REF: Expediente No. NC2020/0002403, solicitud de patente de invención a favor de **Vitro Flat Glass LLC**. Título: **ÓXIDO CONDUCTOR TRANSPARENTE QUE TIENE UNA PELÍCULA EMBEBIDA**

RESPUESTA A EXAMEN DE FONDO

FIG. 1a

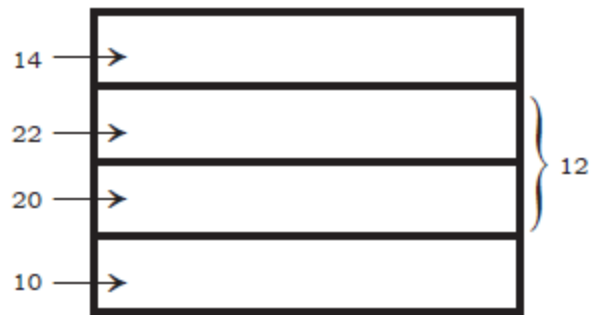
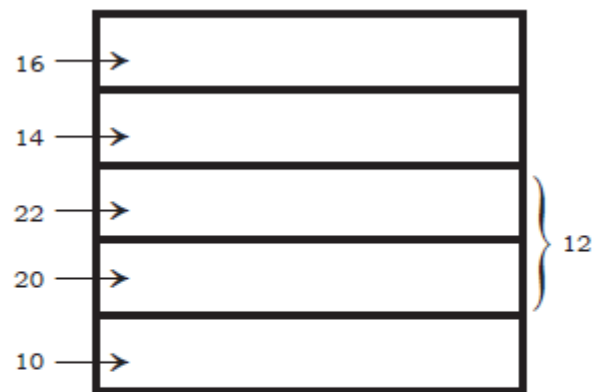
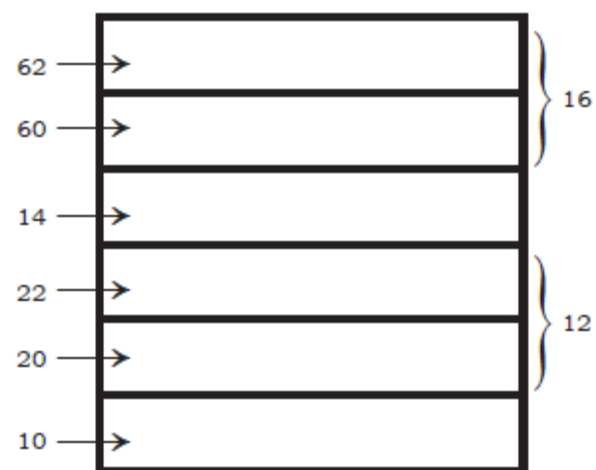
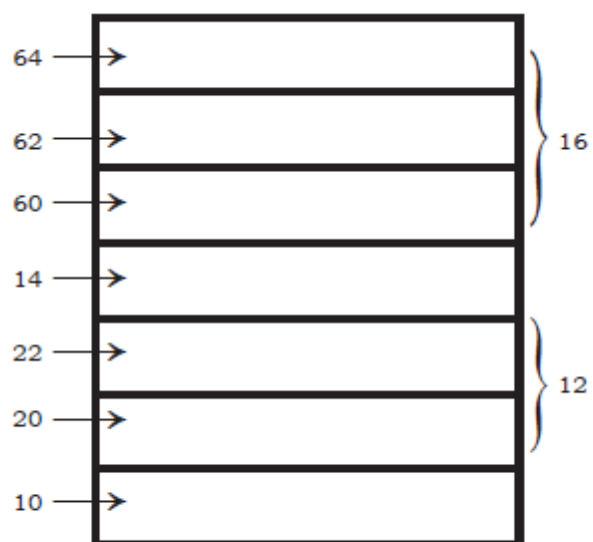
i) El Examinador establece que la descripción no divulga la invención de manera suficientemente clara y completa, para que una persona capacitada en la materia pueda ejecutarla. Además, se presenta una falta de correspondencia entre lo divulgado en la descripción y las figuras. En la página 19 y 20 de la descripción se menciona que la película que está más cerca al sustrato y la de índice de refracción más alto es la capa 20, no obstante, en la figura aparece sobre la película 22.

ii) En respuesta a lo anterior, me permito manifestar que adjunto al presente memorial de repuesta, adjunto las Figuras **1a-1d** debidamente corregidas. En efecto, la Figura 1a presentaba un error de digitación al referenciar las capas. Por lo anterior, las objeciones al respecto han sido superadas.

FIG. 8a

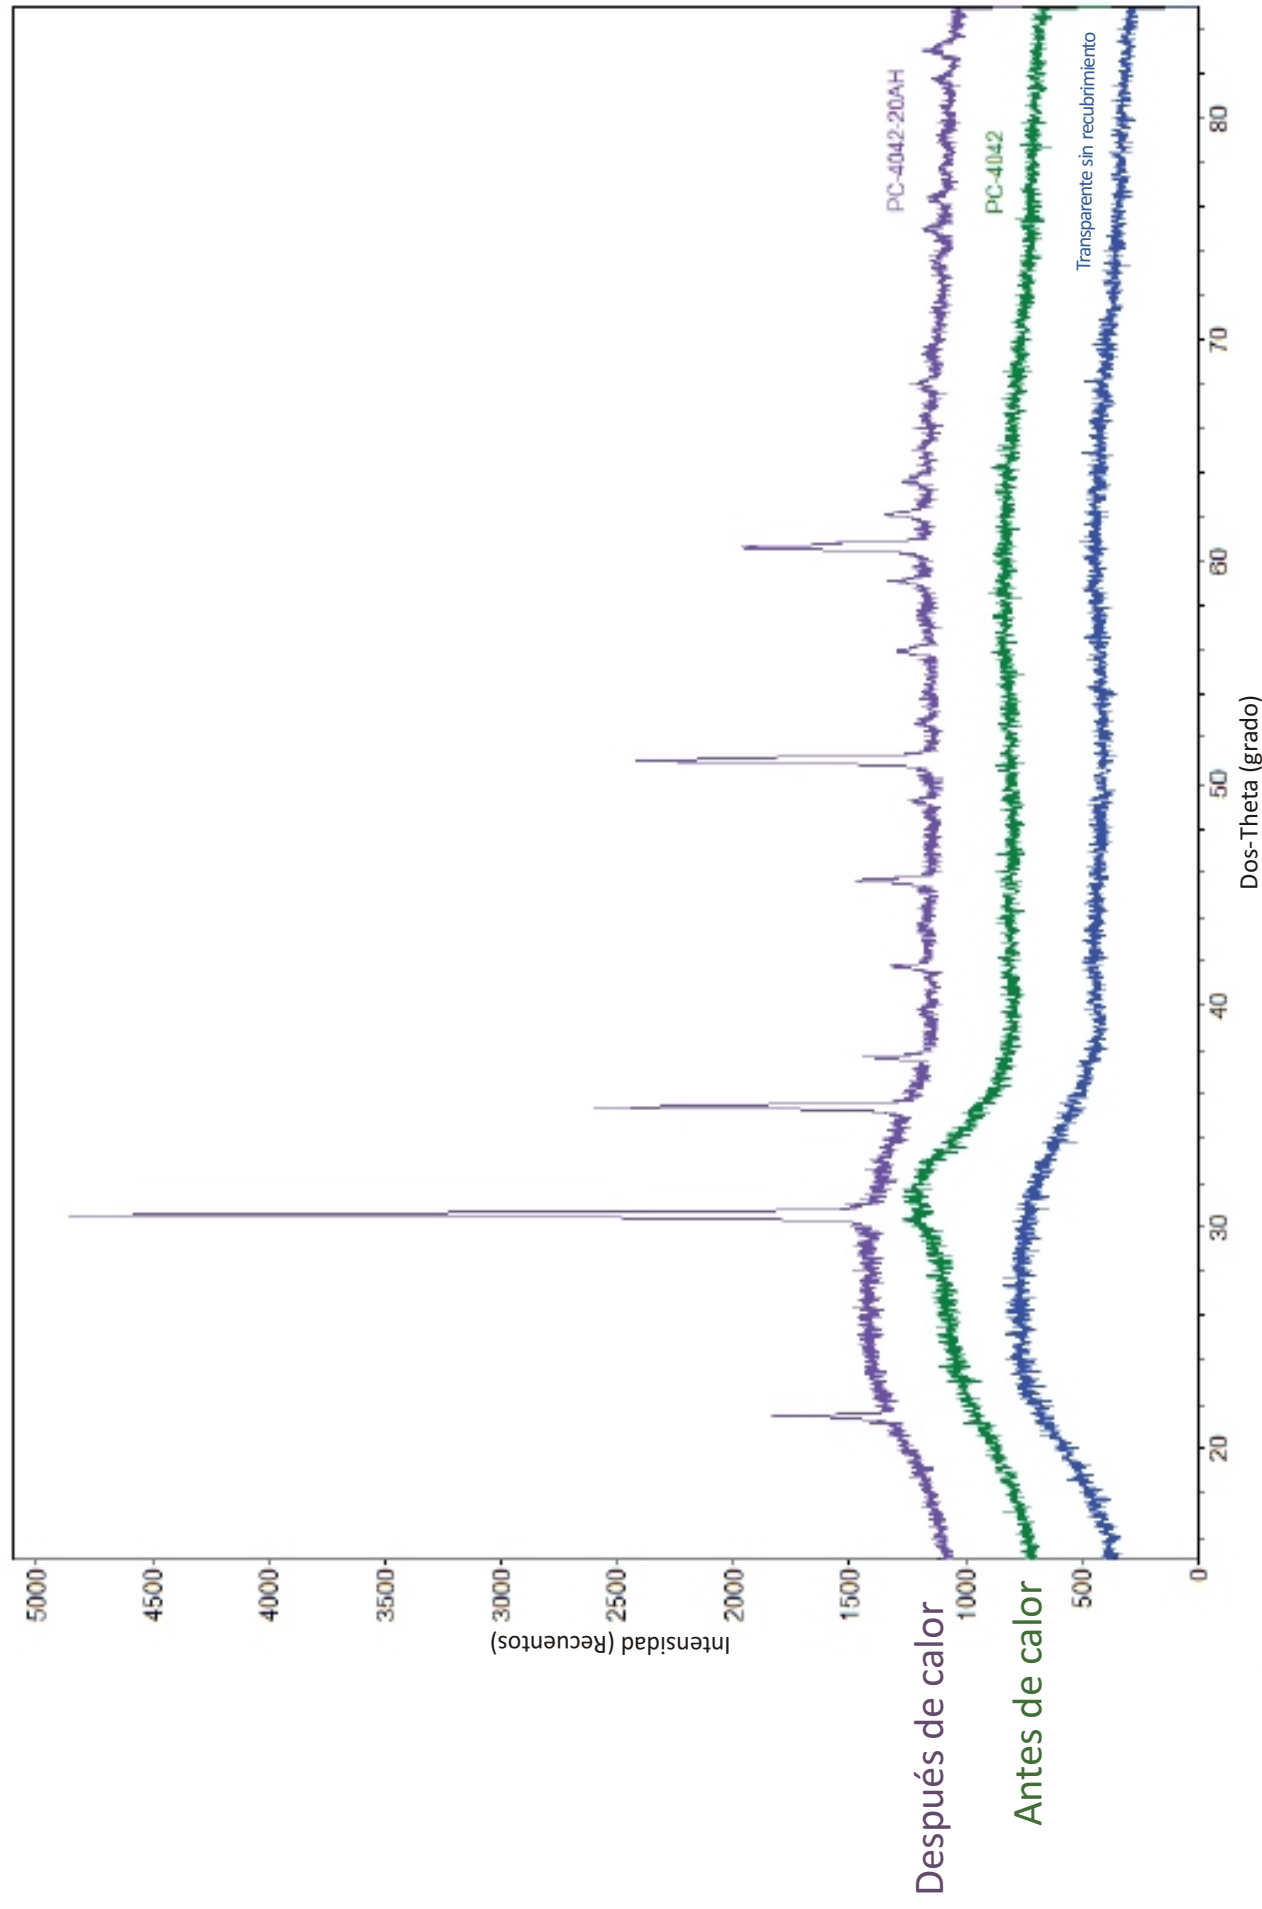
Con relación a los dibujos, me permito adjuntar al presente memorial de respuesta las Figuras de la solicitud que desde nuestra perspectiva estaban ilegibles que son las figuras **8A-C, 13C y 14**. Ahora están debidamente legibles y claras. Por lo tanto, solicito retirar la objeción al respecto.
